改善箇所説明図

保安基準不適合箇所

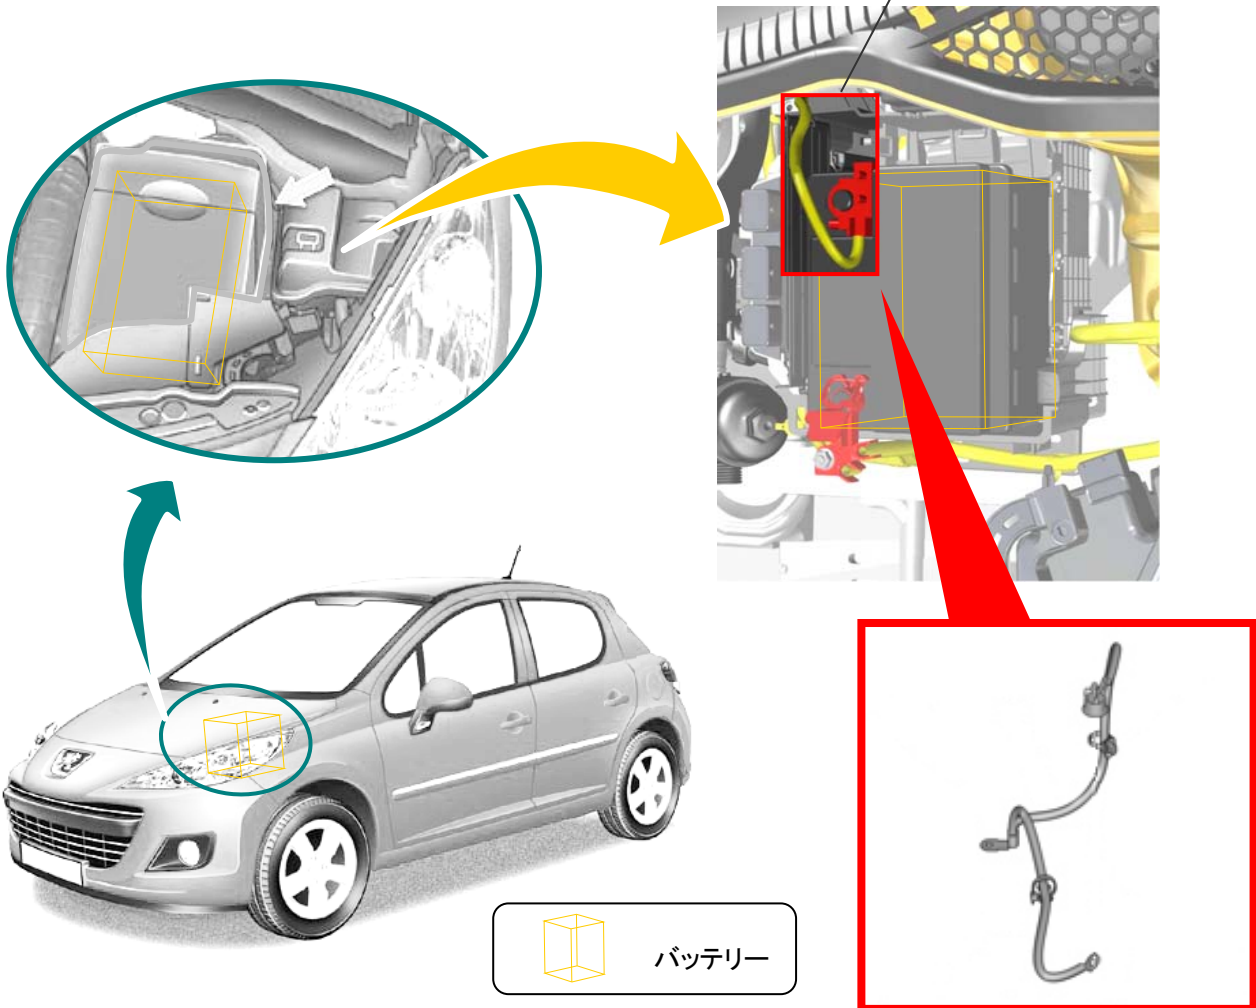
基準不適合発生箇所

バッテリー・マイナスケーブル

エンジンルーム内の電気配線において、バッテリー・マイナスケーブルの寸法が不適切なため、マイナスケーブルに過度の張力がかかっているものがある。そのため、そのままの状態で使用を続けると、マイナスケーブルが破断して、エンジンが停止し、再始動できなくなり、全電気装置が作動しなくなるおそれがある。

全車両、バッテリー・マイナスケーブルを適切な寸法のものとの交換する。

バッテリー・マイナスケーブルのターミナルに近い配線部分に黄色のマーキングを実施し、運転席のドア開口部にリコールステッカーを貼付する。
